改善箇所説明図

BMW R1250GS

① GM (グランドモジュール)

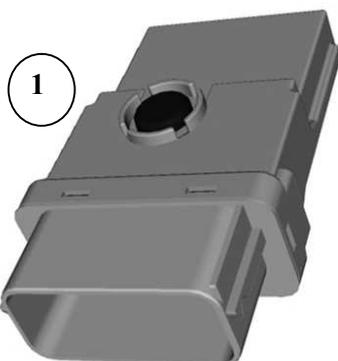
基準不適合発生箇所

GM (グランドモジュール) において、電気負荷の設計が不適切なため、ホーンを鳴らしながらブレーキを操作すると制動灯の故障警告が表示され、イグニッションスイッチを一度オフにして再度オンにするまで、制動灯が点灯しなくなるおそれがある。

改善措置の内容

全車両、GMのソフトウェアを対策プログラムに書き換える。

識別

OBD プラグに白ペイントマークを付ける。
